改善箇所説明図

改善の内容

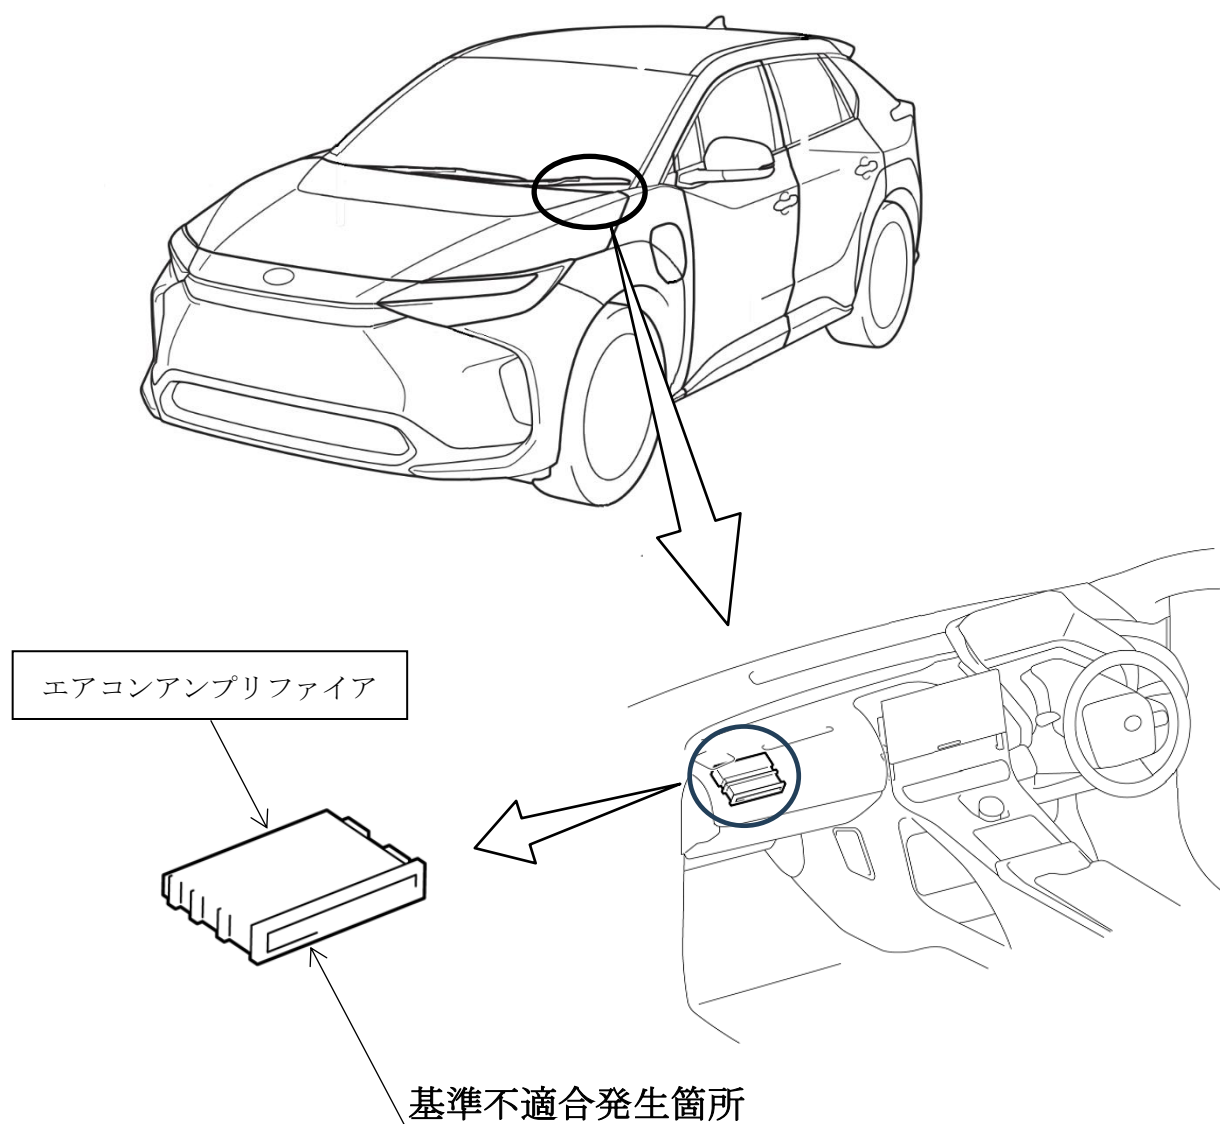
エアコンシステムにおいて、関連部品が故障した際の制御プログラムの検討が不十分なため、特定の故障診断コードを検出すると、ヒータを停止する過度なフェールセーフ制御を行うことがある。そのため、デフロスタの性能が低下して、前面ガラスの曇りや霜がとれにくくなるおそれがある。

全車両、エアコンアンプリファイアのフェールセーフ制御プログラムを対策仕様に修正する。
